**Réponses du Transporteur et du Distributeur  
à la demande de renseignements numéro 4  
de la Régie de l'énergie  
(la « Régie »)**

**DEMANDE DE RENSEIGNEMENTS N° 4 DE LA RÉGIE DE L'ÉNERGIE (LA RÉGIE) À  
HYDRO-QUÉBEC DANS SES ACTIVITÉS DE TRANSPORT D'ÉLECTRICITÉ (LE TRANSPORTEUR)  
ET DE DISTRIBUTION D'ÉLECTRICITÉ (LE DISTRIBUTEUR),  
RELATIVE AU POSTE LE CORBUSIER**

**Figure R1.2**  
**Zones d'influence de tous les postes de la ville de Laval**

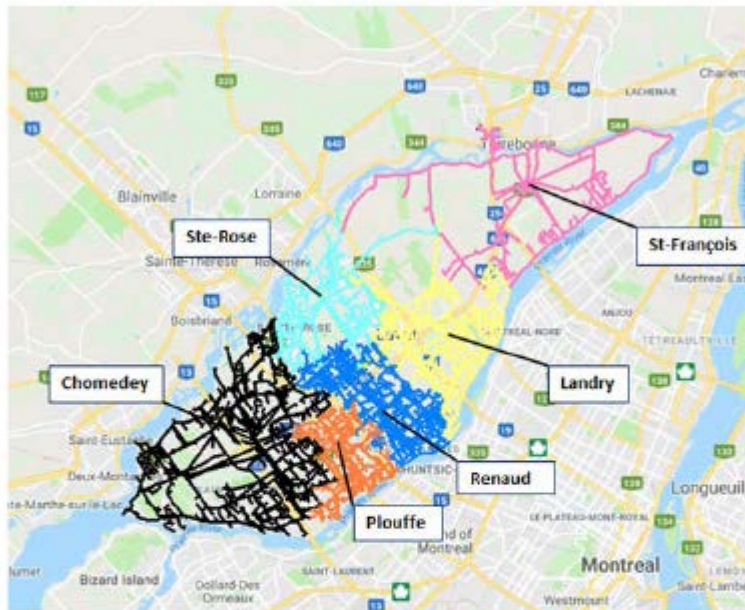
- 1.1 Les zones d'influence des postes de la ville de Laval (ii) fournies par les Demandeurs, contiennent toutes les lignes aériennes et souterraines (triphases, biphasées et monophasées) (i). Veuillez modifier la figure R1.2 de façon à présenter uniquement les lignes aériennes triphasées et les lignes souterraines triphasées.

- 1 **La figure R.1.2, reproduite en préambule, présente déjà uniquement les lignes**  
2 **aériennes et souterraines triphasées. Par soucis de clarté, seules ces lignes**  
3 **étaient illustrées dans le but d'avoir une vue globale des zones d'influence.**
